Gamma OCS	Modello MAGIC	N° I.T. 18_2023
Matricola 9023MGC0013583	Oggetto Rilascio software V 1.11.6

Rilascio software V 1.11.6

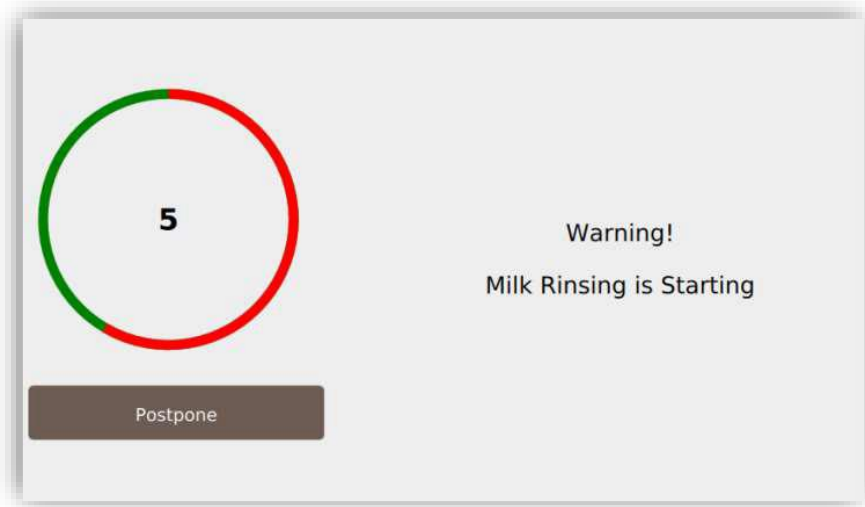
E' stata rilasciata la versione software 1.11.6 con le seguenti implementazioni software:

- Inserita possibilità di posticipare il risciacquo del circuito latte.

Quando la macchina finisce di erogare una bevanda a base di latte, parte un timer di 5 minuti, e se in questi 5 minuti non viene erogata nessun altra bevanda con il latte, la macchina effettua un risciacquo automatico del cappuccinatore.

Dieci secondi prima di iniziare il risciacquo, la macchina mostra sul display un popup con un conto alla rovescia, e il pulsante «POSTPONE», con cui l'utente può posticipare il risciacquo di 5 minuti. Sono consentite al massimo due posticipazioni, poi il risciacquo viene effettuato obbligatoriamente.

- Bug-fix relativi al conteggio impulsi per messaggio decalcificazione

➤ **Macchine interessate dalla modifica a partire dal S/N: 9023MGC0013583**
